Rapport de contrôle d'installations électriques à basse et à très basse tension

RÉF. 181/2026/82358/D01:1

DATE DU CONTRÔLE 03/09/2026 (10:32 - 11:22) **AGENT VISITEUR** Stéphane Waguem
ADRESSE DU CONTRÔLE Rue Canivet 3 - 6470 Sivry-Rance **TYPE DE CONTRÔLE** Visite de contrôle (6.5.)

Adresse de l'installation Rue Canivet 3 - 6470 Sivry-Rance
Type de locaux Unité d'habitation (maison)
Objet du contrôle Demande dans le cadre d'une vente
Propriétaire [REDACTED]
Responsable des travaux [REDACTED]
Dérogations applicables/appliquées Installations électriques domestiques ancien RGIE (8.2.2.)

Schéma(s) unifilaire(s) de l'installation

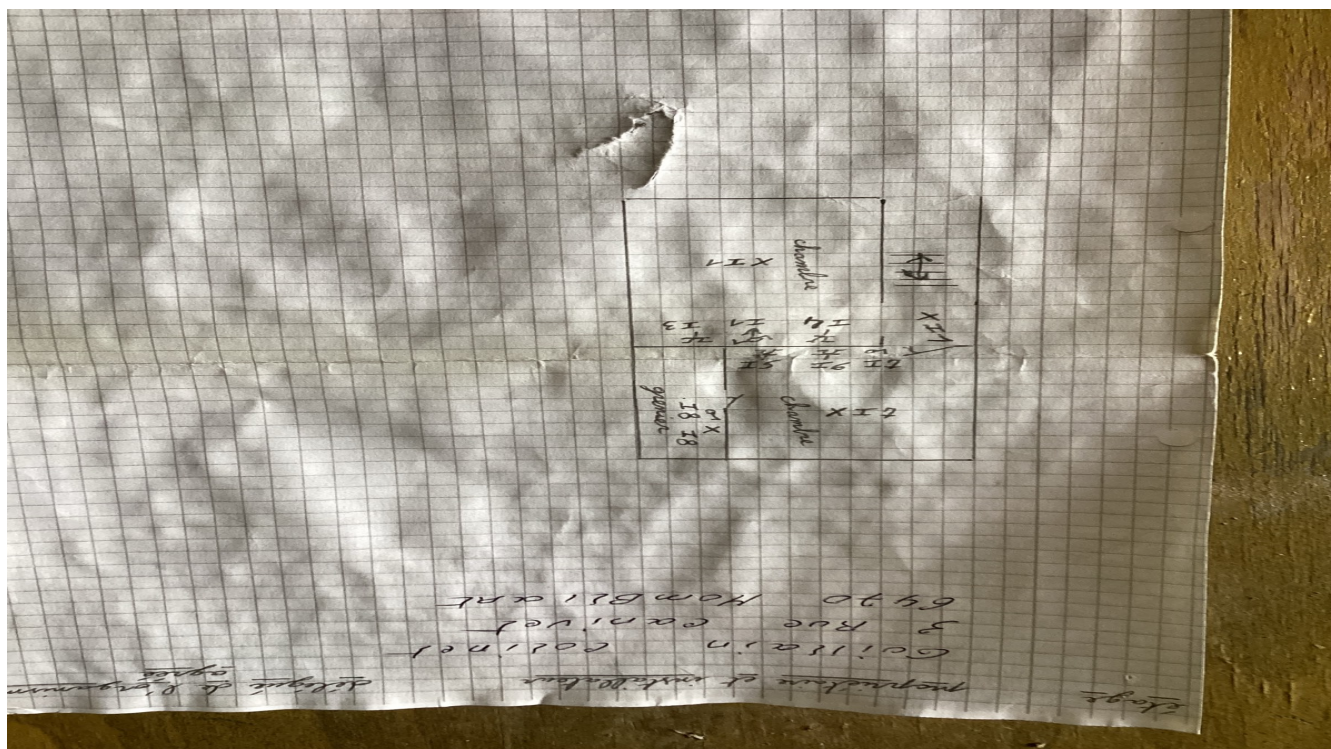
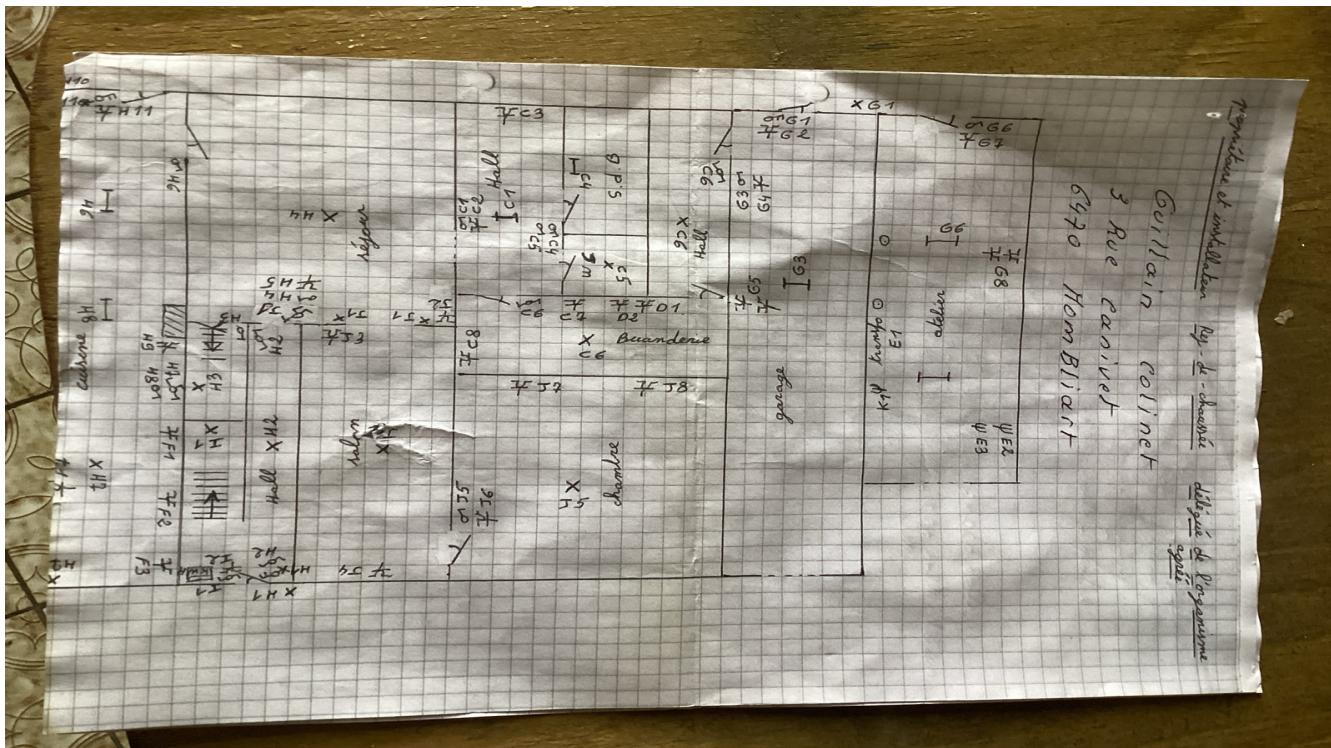
- Un ou des socles de prises de courant ne comportent pas une sécurité enfant. - 4.2.2.3.
- Les schémas unifilaires et plans de position ne correspondent pas à la réalité. - 3.1.2.;6.4.6.;6.5.7.;9.1.2.
